改善箇所説明図

基準不適合発生箇所

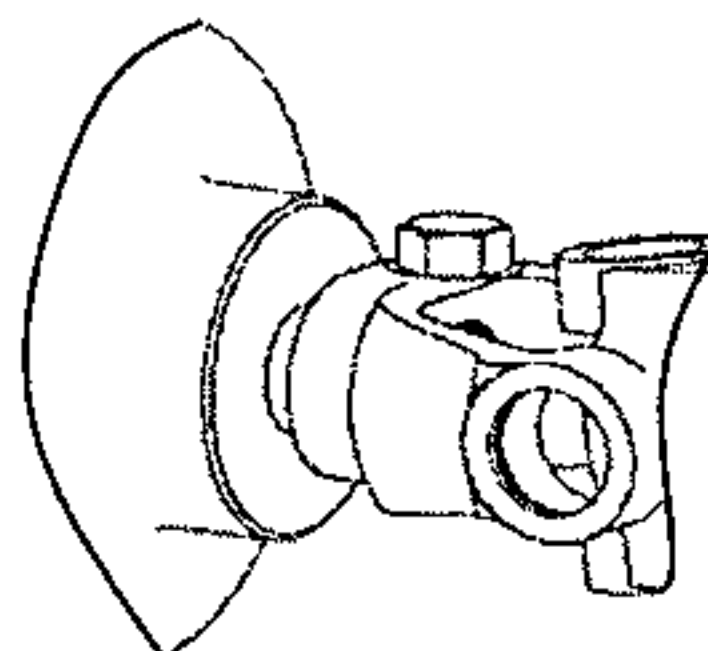
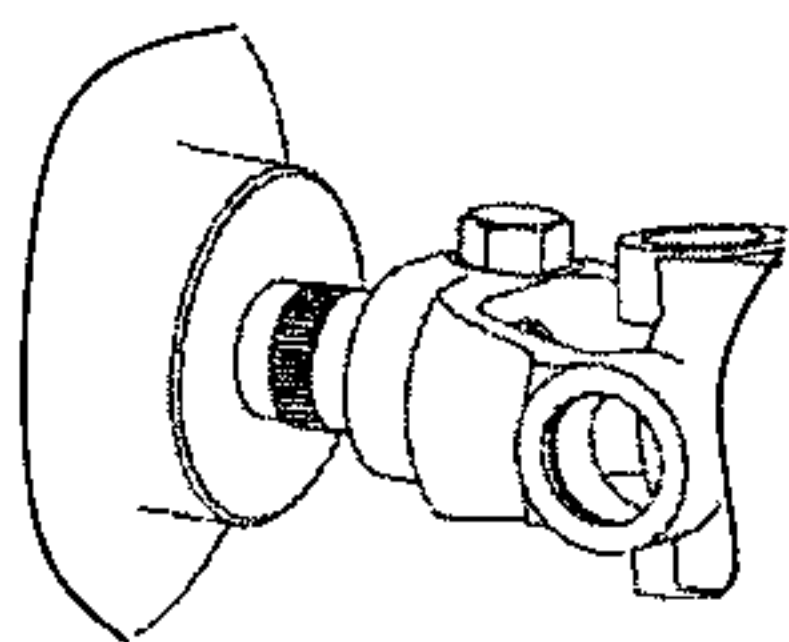
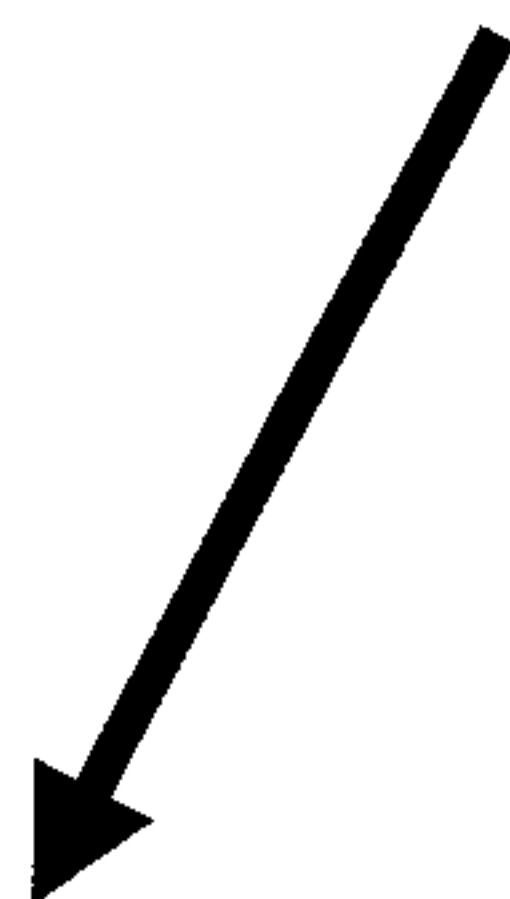
かじ取り装置において、ステアリングシャフトの継ぎ手部の組み付け位置が不適切なため、継ぎ手が正しい位置に固定されていないものがあり、そのままの状態で使用を続けると、最悪の場合、当該継ぎ手部が外れ、かじ取り操作ができなくなるおそれがある。

不適切な組み付け状態

正規組み付け状態

全車両点検し、当該継ぎ手の組み付け位置が不適切なものは、正規の位置に組み付けなおす。

識別；ギヤボックスの側面に黄色ペイントを塗布する。
